**AVIS RELATIF À LA PROTECTION
CONTRE LES EVENTUELS EFFETS NOCIFS ET NUISANCES
PROVOQUÉS PAR LES RAYONNEMENTS NON IONISANTS
GÉNÉRÉS PAR DES ANTENNES ÉMETTRICES STATIONNAIRES**

Commune : LIEGE - Exploitant : ORANGE

Référence exploitant : 666L1_1 / 32666L1_1 / 42666L1_1 / 52666L1_1

Rapport n° 1440 / 2024

Figure 2 : Vue en plan des installations d'antennes dans un rayon de 300 mètres autour de l'installation faisant l'objet de la demande d'avis

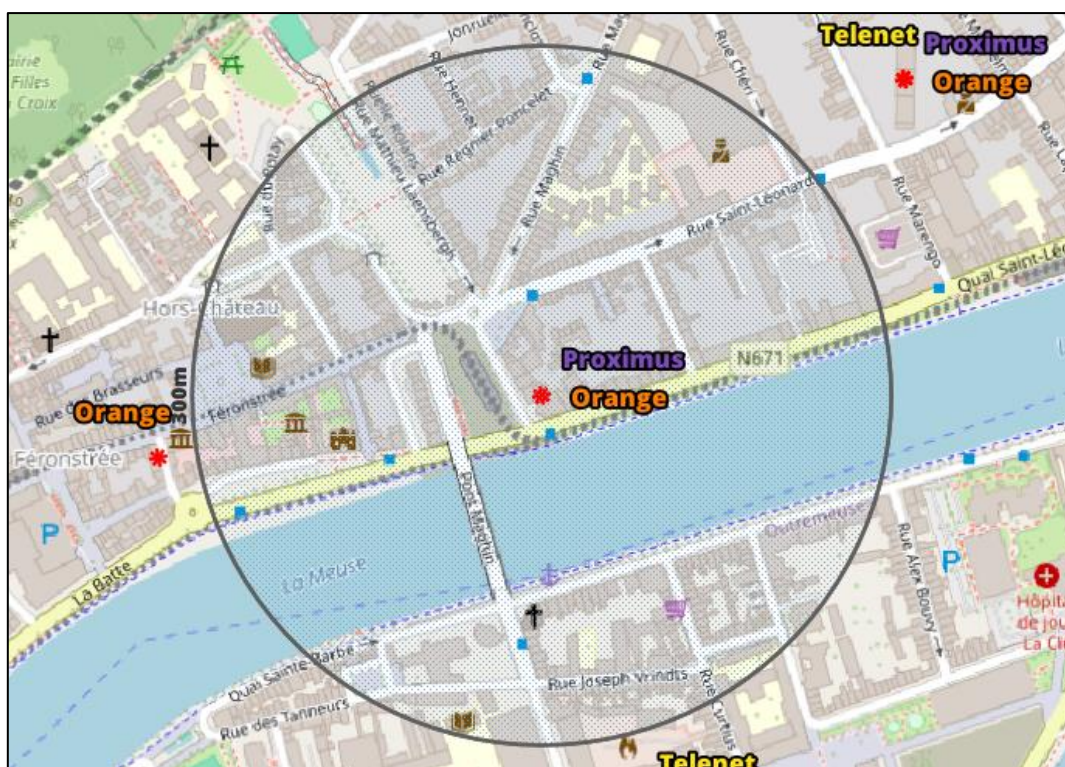
Le plan en projection verticale de la figure 2 indique la localisation des installations d'antennes émettrices stationnaires visées par le décret et situées dans un rayon de 300 mètres autour de l'installation référencée dans le paragraphe 2 et localisée au centre du cercle. Les données de localisation de ces antennes et les avis correspondant sont accessibles via le cadastre en ligne des antennes émettrices stationnaires⁶. Les installations prises en compte dans l'évaluation du respect de la limite cumulative sont les installations d'antennes émettrices déclarées en service par l'exploitant à la date du présent avis, à l'exception de l'installation référencée dans le paragraphe 2 et éventuellement d'autres installations ayant fait l'objet d'une demande d'avis à la même date et qui sont situées à l'intérieur de la zone de 300 mètres de rayon.

- a) il y a au plus 4 installations d'antennes émettrices stationnaires présentes dans la zone d'évaluation de 300 mètres de rayon représentée dans la figure 2, y inclus l'installation référencée dans le paragraphe 2 : la limite cumulative définie à l'article 4, §2 du décret est nécessairement respectée dans les lieux de séjour à l'intérieur de la zone d'évaluation de 300 mètres de rayon ;

- b) il y a exactement 5 installations d'antennes émettrices stationnaires présentes dans la zone d'évaluation de 300 mètres de rayon représentée dans la figure 2, y inclus l'installation référencée dans le paragraphe 2 et il existe, pour 3 ou 4 de ces installations, un avis attestant le respect de la limite abrogée de 3 V/m : la limite cumulative définie à l'article 4, §2 du décret est nécessairement respectée dans les lieux de séjour à l'intérieur de la zone d'évaluation de 300 mètres de rayon ;

- c) dans tous les autres cas, il a été vérifié que la limite cumulative définie à l'article 4, §2 du décret n'est pas dépassée dans les lieux de séjour sur base du nombre d'installations localisées dans la zone d'évaluation de 300 mètres de rayon représentée dans la figure 2, de leur localisation ainsi que des données inscrites dans la figure 1 et au paragraphe 4 du présent avis et dans les avis attestant le respect de la limite par installation ou de la limite abrogée de 3 V/m relatifs aux autres installations reprises dans la figure 2.

Compte tenu des considérations ci-dessus, il apparaît que l'intensité du rayonnement électromagnétique généré, dans les lieux de séjour situés dans un rayon de 300 mètres autour de l'installation référencée dans le paragraphe 2, par l'ensemble des antennes émettrices stationnaires de l'ensemble des exploitants du même site d'antennes émettrices stationnaires respecte la limite fixée à l'article 4, § 2 du décret.
